**Revision to a Request for a Standing Offer**

<b>Title - Sujet</b> Dorchester, Steel Interlock	
<b>Solicitation No. - N° de l'invitation</b> 21C21-150004/A	<b>Date</b> 2014-10-30
<b>Client Reference No. - N° de référence du client</b> 21C21-150004	<b>Amendment No. - N° modif.</b> 001
<b>File No. - N° de dossier</b> PWB-4-37078 (007)	<b>CCC No./N° CCC - FMS No./N° VME</b>
<b>GETS Reference No. - N° de référence de SEAG</b> PW-\$PWB-007-3485	
<b>Date of Original Request for Standing Offer</b> 2014-10-14	
<b>Date de la demande de l'offre à commandes originale</b>	
<b>Solicitation Closes - L'invitation prend fin</b> <b>at - à 02:00 PM</b> <b>on - le 2014-11-24</b>	
<b>Address Enquiries to: - Adresser toutes questions à:</b> Ellis-Herring , Alison PWB	<b>Buyer Id - Id de l'acheteur</b> pwb007
<b>Telephone No. - N° de téléphone</b> (506) 636-3908 ( )	<b>FAX No. - N° de FAX</b> (506) 636-4376
<b>Delivery Required - Livraison exigée</b>	
<b>Destination - of Goods, Services, and Construction:</b> <b>Destination - des biens, services et construction:</b>

Addenda no. 1

**Révisé  
le 29 Octobre 2014**

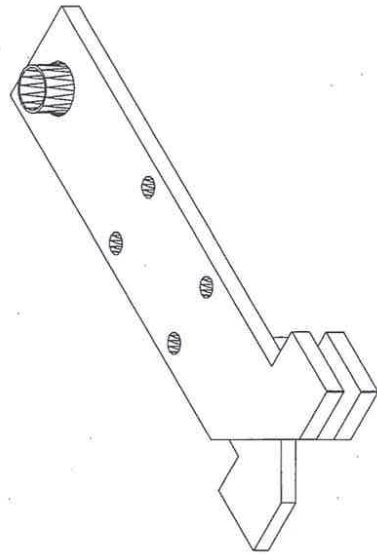
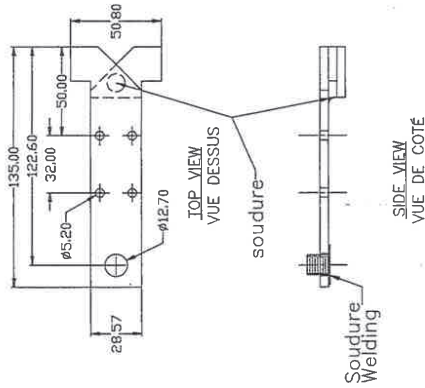
**Q1** D'après le dessin MC-17606 et la nomenclature de pièces, le T-Nut de Spaenaur (Item 2, 5310F503C) doit être soudé sur chaque pièce d'acier. Est-ce que le T-Nut est fourni par le fournisseur (moi-même) et inclus dans le prix ou sera-t-il fourni par l'acheteur (CORCAN, Pénitencier de Dorchester)? La nomenclature de pièces sur le dessin inclus aussi 4 vis auto-perçante tête carré (item 3, 5305M506A) pour chaque pièce d'acier. Est-ce que ces vis doivent être inclus dans le prix? Ou, est-ce que ces vis seront fournie par l'acheteur?

**Enlever** le dessin numéro MC-17606 **et le remplacer** avec le dessin numéro MC-17606 révisé et daté le 29 octobre 2014. (ci-attaché)

**R1** Les T-Nuts devraient être fournis et soudés sur les pièces d'interlocks. Les T-Nuts sont inclus dans le prix. Les vis n'auraient pas dû apparaître sur le dessin. Ils ne devraient pas être inclus dans le prix. SVP voir l'attachement du dessin modifié.
